Bovengrondse stookolietank

Besluit: De tank mag niet meer gevuld worden en mag niet meer gebruikt worden

Type Comformiteitsattest controle reservoirs Vlaanderen beperkt onderzoek volgens VLAREM

OPMERKINGEN - INBREUKEN - NOTA'S

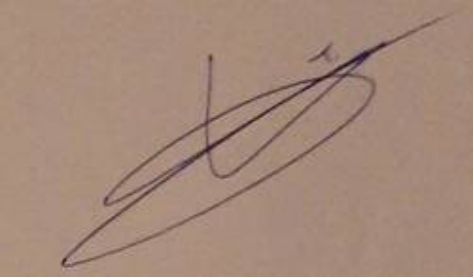
- Nota De identificatieplaat van de tank is niet aanwezig / niet leesbaar
- Nota Het ingebruiknameverslag ontbreekt
- Nota Voorafgaand verslag van periodieke controle ontbreekt
- Nota De bovengrondse houder is tegen verdere corrosie/roestvorming te beschermen
- Rood Er is geen waarschuwing- of overvulbeveiligingssysteem aanwezig
- Rood De dichtheid van kranen, koppelingen en toebehoren moet gegarandeerd zijn
- Rood Een gepaste ontluchting op de houder ontbreekt of is onvoldoende gedimensioneerd
